SERVICE INFO – FAG 0034

המרה של מודול מיסב הגלגל

נדרשים רכיבים נוספים

איור 1: בסרנים אשר מסומנים בסימון ID S63U, חובה להחליף את הרכיבים הבאים בנוסף על ערכת מיסב הגלגל, דיסק הבלם, מקבע הגלגל, גוז'וני הגלגל ואומי הידוק.

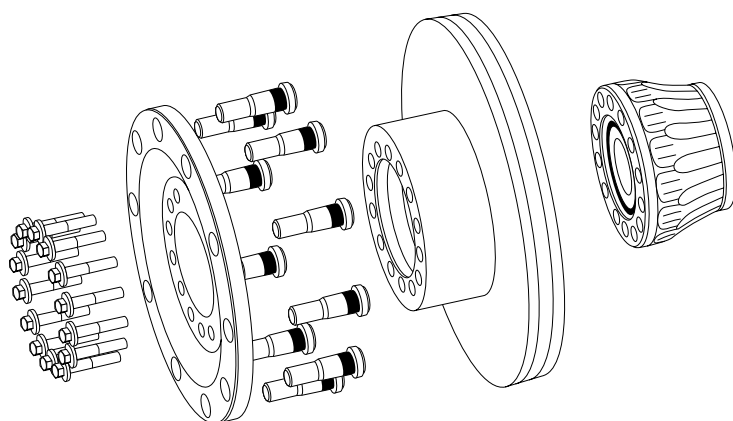
בסרנים מתוצרת DANA הרשומים להלן (S63U, S75U, T75U), יצרני האוטובוסים "Alexander Dennis" החליפו ספקי מיסבי גלגל מחבת TIMKEN אל חברת FAG.

אם במהלך ביצוע התיקון על סרן יימצא הזיהוי הבא: S63U, S75U, T75U סימן שמיסב גלגל של TIMKEN עדיין מותקן על הסרן, על כן יש להחליף פריטי מערכת נוספים.

זיהוי הסרן	הרכיב הנדרש	מק"ט Alexander Dennis	כמות
S63U	מקבע גלגל	658468-3	1 x
	גוז'ון גלגל	650723-2	10 x
	דיסק בלם	658468-4	1 x
	בורגי הידוק	658468-5	14 x
S75U	מקבע גלגל	661391-2	1 x
	בורגי הידוק	661391-3	14 x
T75U	מקבע גלגל	661391-2	1 x
	בורגי הידוק	661391-3	14 x
NDS 80	ללא	—	—

ערכי מומנט הידוק לבורגי הידוק: 236-260 ניוטון מטר (174-192 ליברה פיט)
